**Verslag huishoudelijke elektrische installatie op laagspanning en zeer lage spanning****Algemeen:**

Referentie: <b>012-20260417-01</b>	Datum controle: <b>17/04/2026</b>
Keurder: <b>012</b>

Eigenaar:	<b>Onbekend</b>	EAN-code:	<b>Onbekend</b>
Adres installatie:	<b>Hondstraat 10, 2550 - Kontich</b>	Nummer teller(s):	<b>54435304</b>
		Distributienetbeheerder installatie:	<b>Fluvius</b>
Datum uitvoering installatie:	<input checked="" type="checkbox"/> Vóór 01/10/1981 <input type="checkbox"/> Tussen 01/10/1981 en 01/06/2020 <input type="checkbox"/> Vanaf 01/06/2020		
Type:	<input checked="" type="checkbox"/> Woonenheid <input type="checkbox"/> Niet-huishoudelijk <input type="checkbox"/> PV <input type="checkbox"/> Batterij <input type="checkbox"/> Laadpaal

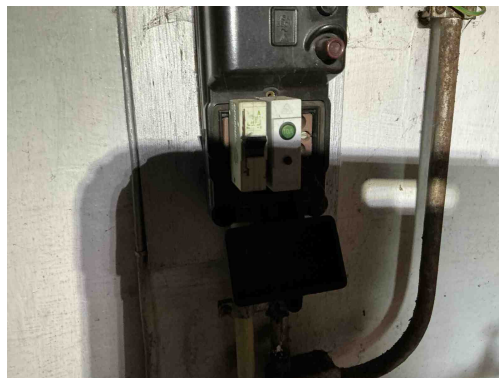
Inbreuk(en):

**S06** - De situatieplannen ontbreken (Boek 1: 3.1.2.1).

**B17** - De voedingsspanning is niet op elk bord vermeld (Boek 1: 3.1.3.3).

*Opmerking: Oa bord 1,2,3 4,5*

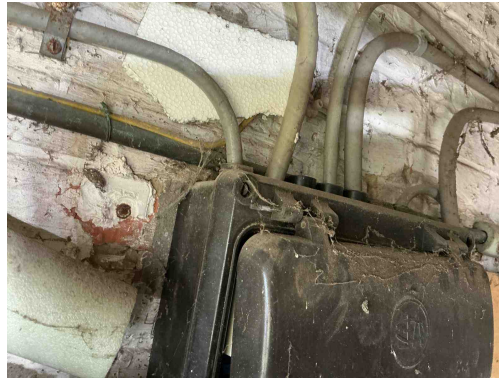
**B29** - Het elektrisch verdeelbord in een huishoudelijke ruimte is niet voorzien van een deur (Boek1: 5.3.5.1).

*Opmerking: Oa bord 3 beschadigd; bord 4 sluit niet*

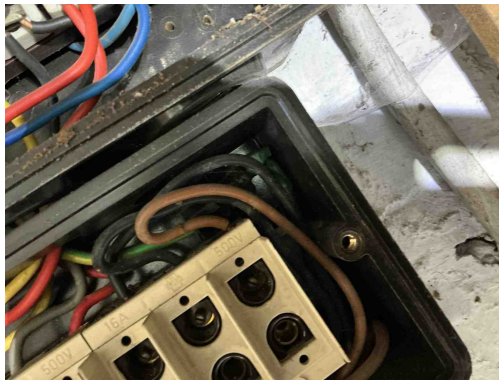
**B29** - Het elektrisch verdeelbord in een huishoudelijke ruimte is niet voorzien van een deur (Boek1: 5.3.5.1).  
*Opmerking: Oa bord 3 beschadigd; bord 4 sluit niet*

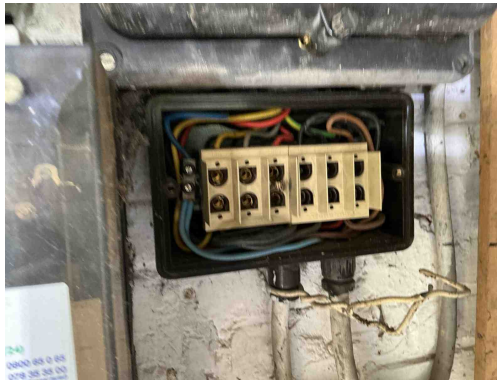
**C35** - Er zijn doorverbindingen gemaakt met lusterklemmen; er kon niet aangetoond worden dat deze klemmen geschikt zijn voor de aanwezige spanning, stroom en draadsectie en dat ze "CE" zijn (Boek 1: 1.4.2.1.).

*Opmerking: Oa bord 2 ,kelder ,kamer III ,bord 5*

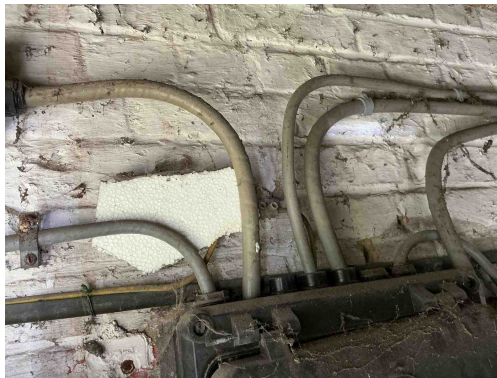
**C35** - Er zijn doorverbindingen gemaakt met lusterklemmen; er kon niet aangetoond worden dat deze klemmen geschikt zijn voor de aanwezige spanning, stroom en draadsectie en dat ze "CE" zijn (Boek 1: 1.4.2.1.).

*Opmerking: Oa bord 2 ,kelder ,kamer III ,bord 5*

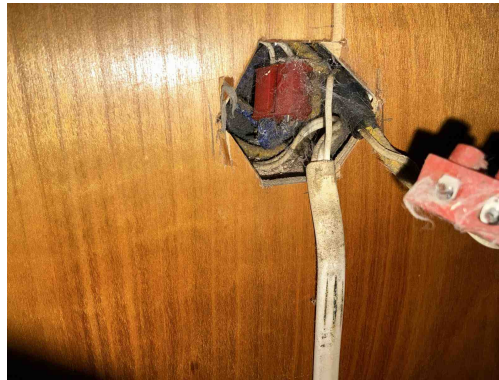
**A10** - De aardingsonderbreker ontbreekt (Boek 1: 5.4.3.5).

*Opmerking: Oa ik krijg de beschermingsgeleider niet los van het lusterklem is beschadigd*

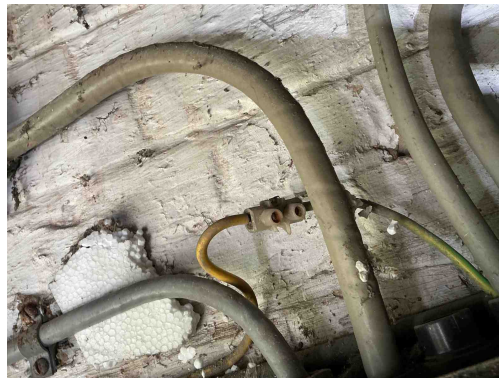
**C35** - Er zijn doorverbindingen gemaakt met lusterklemmen; er kon niet aangetoond worden dat deze klemmen geschikt zijn voor de aanwezige spanning, stroom en draadsectie en dat ze "CE" zijn (Boek 1: 1.4.2.1.).

*Opmerking: Oa bord 2 ,kelder ,kamer III ,bord 5*

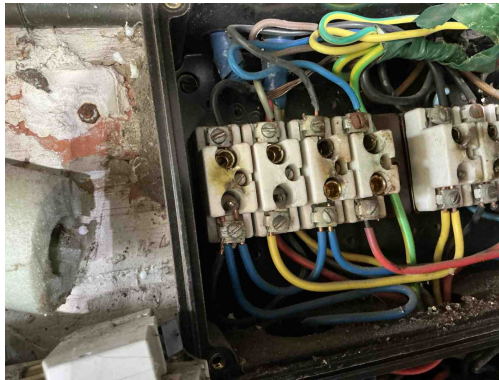
**T21** - Het elektrisch materieel is niet geplaatst volgens de voorschriften van de fabrikant/ regels van goed vakmanschap . (Boek 1: 1.4.1.3)

*Opmerking: Oa bord1 ,3 ,5vijzen niet afgedekt , drie geleiders in één klem bord3,geleiders niet afgedekt bord 5*

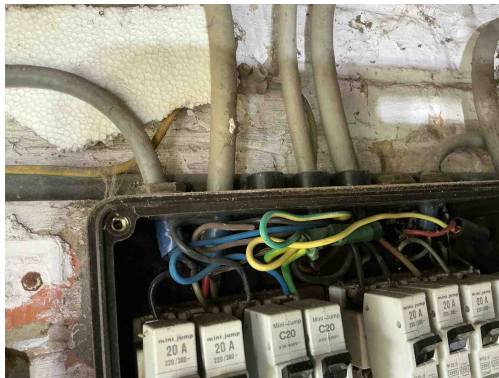
**T21** - Het elektrisch materieel is niet geplaatst volgens de voorschriften van de fabrikant/ regels van goed vakmanschap . (Boek 1: 1.4.1.3)

*Opmerking: Oa bord1 ,3 ,5vijzen niet afgedekt , drie geleiders in één klem bord3,geleiders niet afgedekt bord 5*

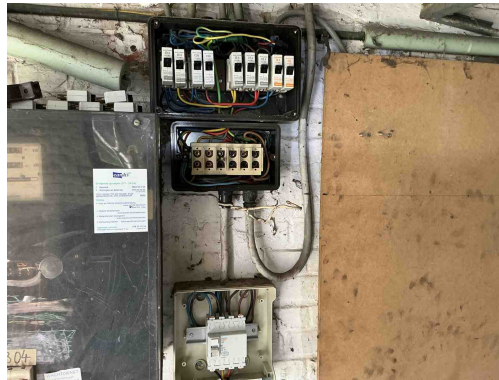
**A01** - Een aardverbinding overeenkomstig de voorschriften ontbreekt (Boek 1: 5.4.2.1).

*Opmerking: Oa bord 3 niet aangesloten op aardingsrail*

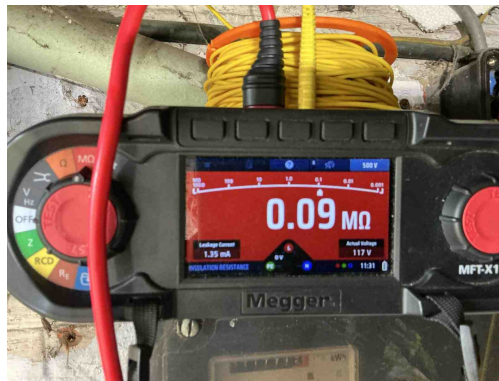
**D05** - Er is geen ondergeschikte differentieelstroominrichting van maximum 30 mA geplaatst voor de beveiliging van de ruimte(n) die een badkuip en/of douche bevatten (Boek 1: 4.2.4.3).

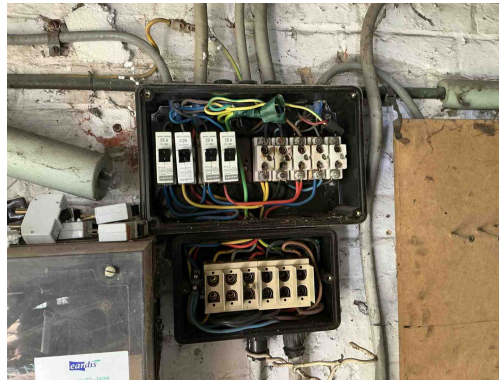
**I01** - De waarde van de isolatieweerstand per kring dient tenminste 0,50 Mohm (1000 x Utest) te zijn (Boek 1: 6.4.5.1).  
*Opmerking: Oa bord 3 automaat 2*

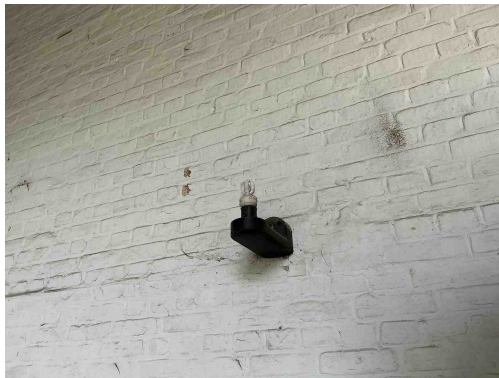
**C38** - Het gebruikte kabeltype (snoerkabel) voldoet niet aan de specificaties die van toepassing zijn op voedingsleidingen voor vaste installatie (Boek 1: 1.4.2.1, 5.2.6.2).

*Opmerking: Oa garage ,keuken*

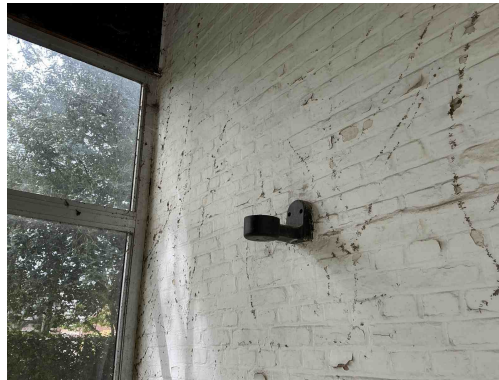
**T23** - Het elektrisch materiaal is beschadigd. (Boek 1: 1.4.1.3).

*Opmerking: Oa veranda verlichting*

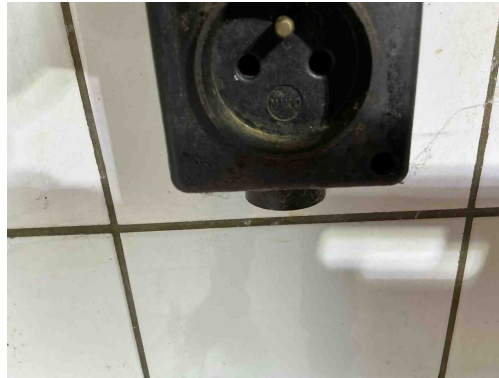
**T23** - Het elektrisch materiaal is beschadigd. (Boek 1: 1.4.1.3).  
*Opmerking: Oa veranda verlichting*

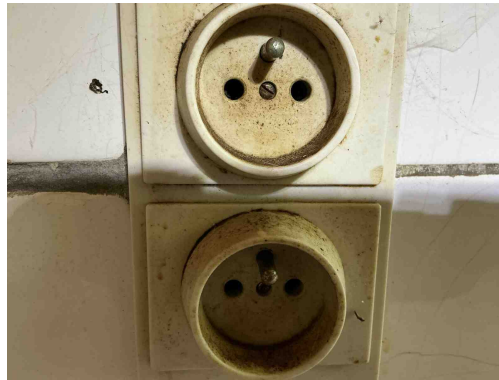
**T11** - De contactdozen waarvan de toegekende stroomsterkte maximaal 16A en de toegekende spanning maximaal 250V bedraagt en niet bedoeld zijn voor de voeding van een of meerdere verbruikstoestellen voor een specifiek doel en niet geplaatst zijn in of op schakel- en verdeelborden, beschikken niet of IPXX-D (incl. gemeenschappelijke delen residentieel geheel) (Boek 1: 4.2.2.3/5.3.5.2).  
*Opmerking: Oa keuken*

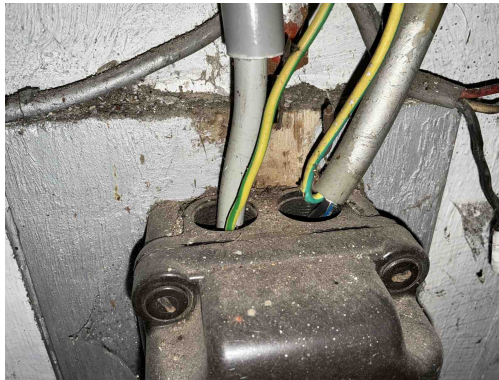
**T11** - De contactdozen waarvan de toegekende stroomsterkte maximaal 16A en de toegekende spanning maximaal 250V bedraagt en niet bedoeld zijn voor de voeding van een of meerdere verbruikstoestellen voor een specifiek doel en niet geplaatst zijn in of op schakel- en verdeelborden, beschikken niet of IPXX-D (incl. gemeenschappelijke delen residentieel geheel) (Boek 1: 4.2.2.3/5.3.5.2).

*Opmerking: Oa keuken*

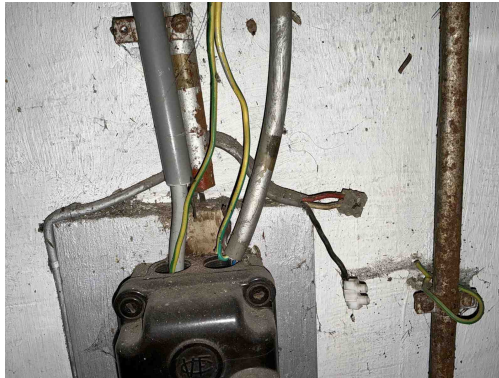
**B06** - Het elektrisch verdeelbord heeft niet de minimale beschermingsgraad IPXX-B in een gewone ruimte (Boek 1: 4.2.2.3).  
*Opmerking: Oa bord 4*

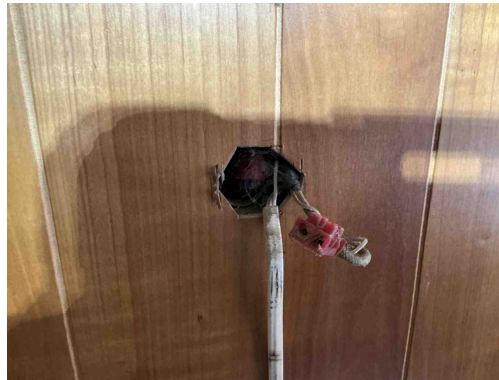
**C21** - Het gebruik van geleiders van het type VOB, zonder bijkomende afscherming is niet toegestaan (Boek 1: 5.2.9.6).  
*Opmerking: Oa berging ,kamer III*

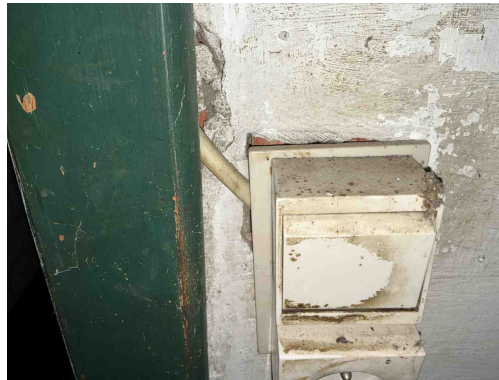
**C27** - Het gebruik van geleiders van het type VTLmB (côte-à-côte) is niet toegestaan (Boek 1: 1.4.2.1).  
*Opmerking: Oa berging ,bord 5*

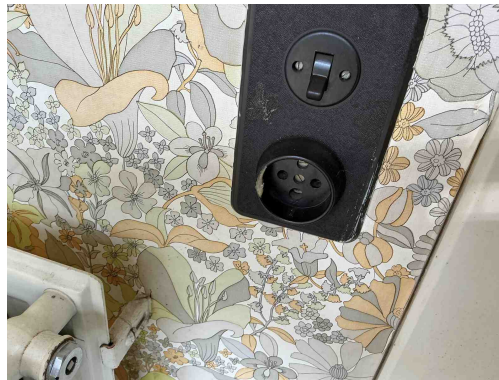
**C27** - Het gebruik van geleiders van het type VTLMB (côte-à-côte) is niet toegestaan (Boek 1: 1.4.2.1).

*Opmerking: Oa berging ,bord 5*

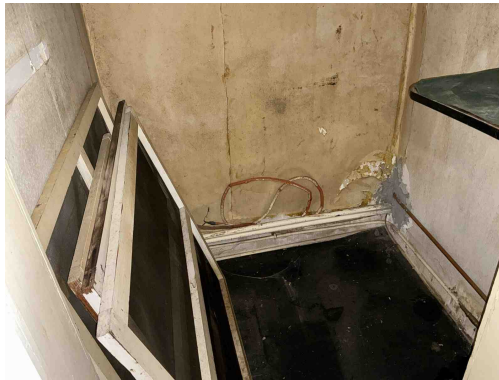
**A20** - Er bevindt zich een contactdoos zonder beschermingsgeleider in de elektrische installatie. Deze is niet geplaatst achter een differentieelstroombeschermingsinrichting met grote (max. 30mA) of zeer grote (max. 10mA) gevoeligheid.

*Opmerking: Oa algemeen*

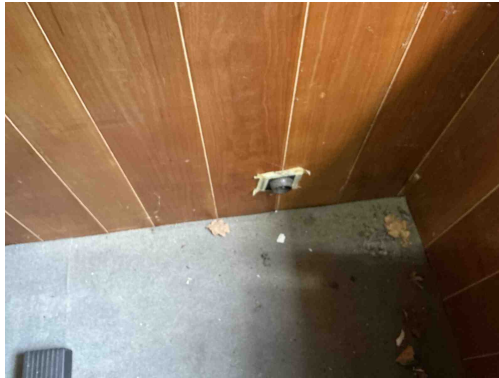
**C28** - Niet gebruikte leidingen onder spanning zijn niet op een degelijke manier geïsoleerd of verwijderd (Boek 1: 4.2.1.1).  
*Opmerking: Oa wc boven*

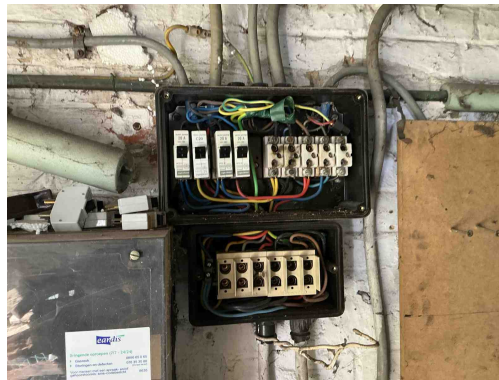
**A13** - De continuïteit van de beschermingsgeleider met de aardingsinstallatie is niet gerealiseerd (Boek 1: 5.4.3).  
*Opmerking: Oa algemeen*
